サンバーのリコールについて

平成18年1月12日

平成18年1月12日、富士重工業株式会社より、国土交通省にサンバーのリコールの届け出をいたしました。

改善箇所説明図

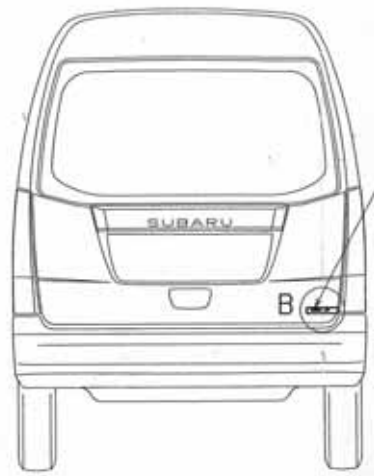
基準不適合発生箇所

最大積載量の表示ラベルの貼付に関する作業指示が不適切なため、最大積載量が350kgのところ、200kgの表示がされており、最大積載量の表示に係わる保安基準を満足していない。

改善内容

全車両、当該ラベル表示を点検し、200kg表示のものは、正規のラベルと貼りかえる。
